改善箇所説明図

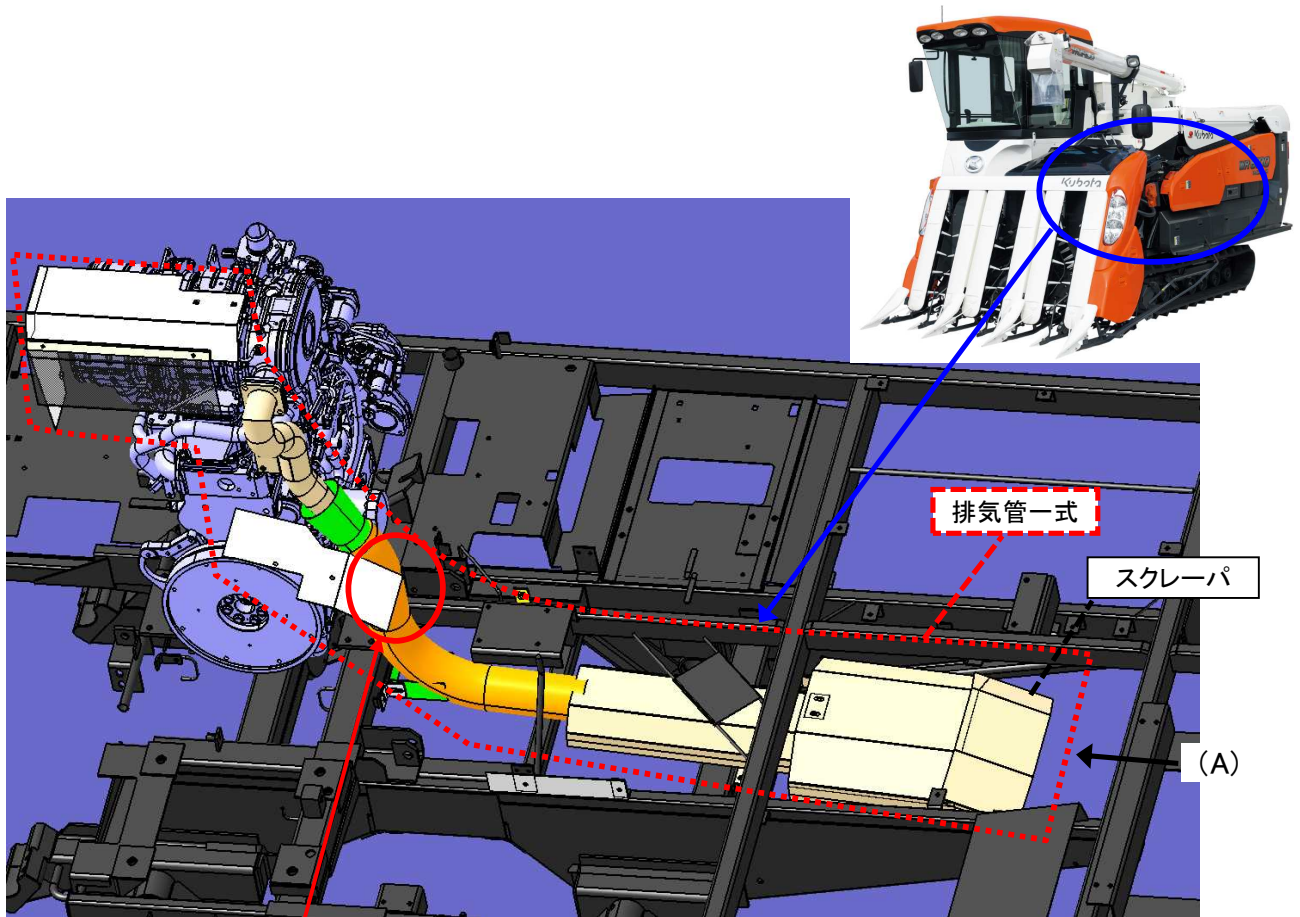
不具合内容

排気管において、断熱材の固定方法が不適切なため、断熱材の合わせ部が熱影響によって剥がれ、高温の排気管表面が露出することがある。そのため、そのままの状態で使用を続けると、露出部に堆積した藁等が発火し、最悪の場合、火災に至るおそれがある。

改善の内容： 全車両、排気管を対策品に交換し、高温部保護カバー等を追加する。
